MADONAS NOVADA PAŠVALDĪBA IEPIRKUMU KOMISIJA

Par saraksti Nr.4 iepirkumā: „**Būvdarbu veikšana projektam "Sporta pakalpojumu uzlabošana Barkavas pamatskolas sporta zālē"**”, identifikācijas numurs MNP2017/3_ELFLA.

Sporta zāles plāns

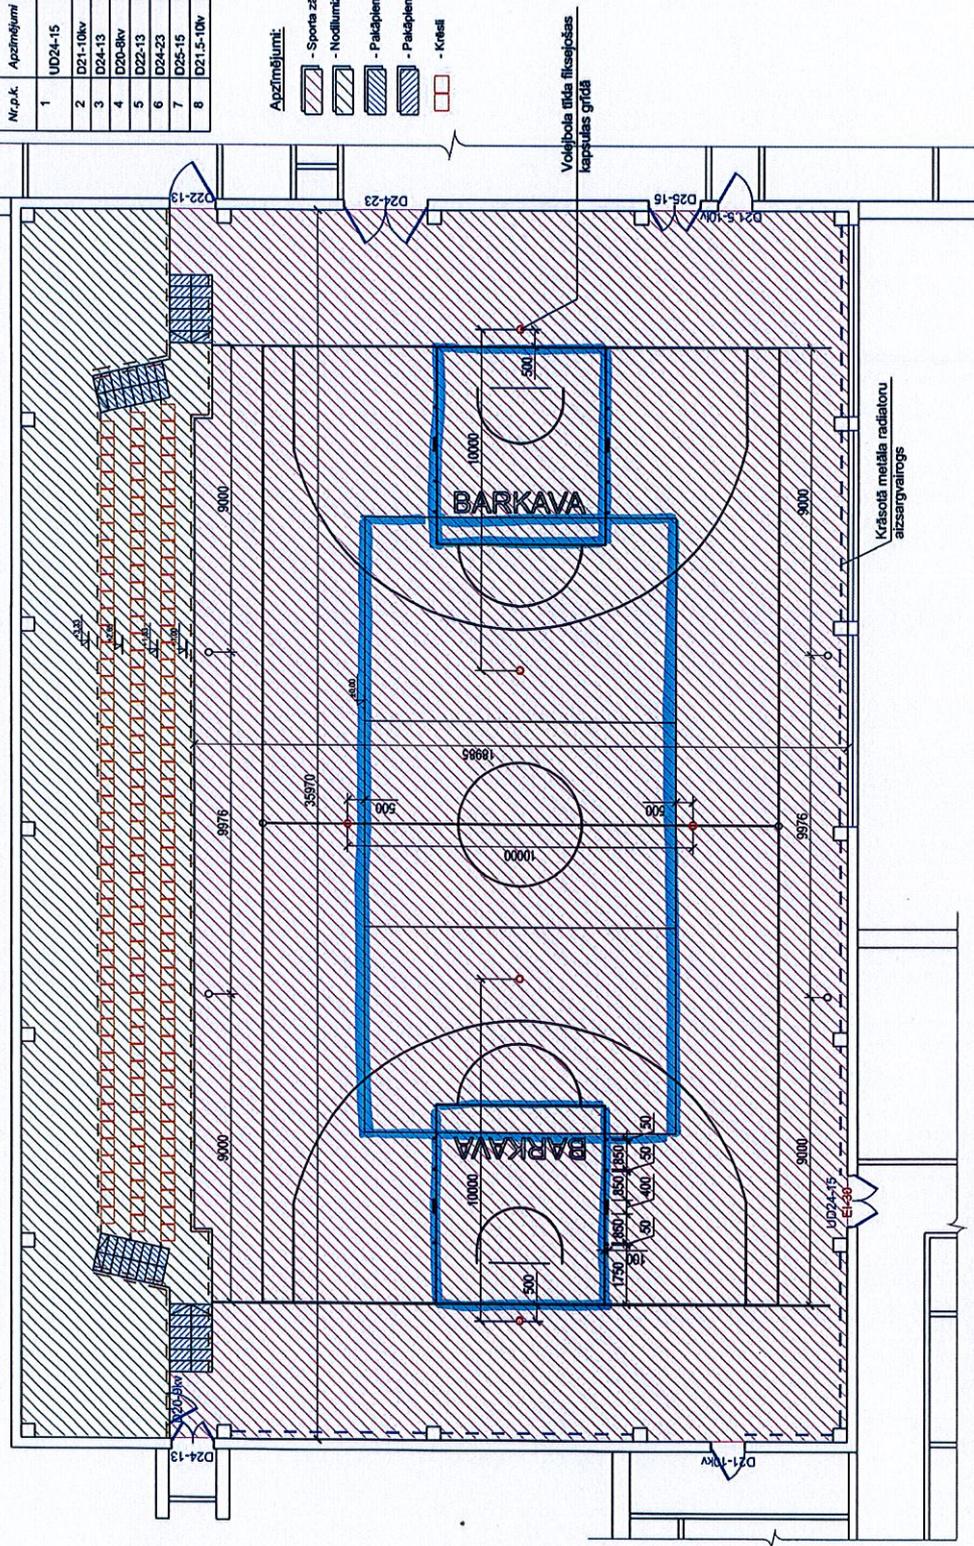
Sporta parkets prasīts lakot 2 toņos. Vai tas nozīmē, ka kāds no laukumiem (basketbola un volejbola) ir jānokrāso citā tonī? Kurš laukums? Vai basketbola soda metienu laukumi jākrāso citā krāsā (viens no diviem minētajiem toņiem)? Ekonomijas nolūkos ieteikums nekrāsojot parketu vispār, atstāt rūpnīcas lakošanu un uzvilkt līnijas.

Jā, volejbola un basketbola laukumiem ir jābūt tumšākā tonī, nekā pārējais sporta parketa segums (*Skatīt pielikumā pievienoto zīmējumu AR_daļa, kurā ar zilu līniju ir apvilkti laukumi ar tumšāko segumu*).
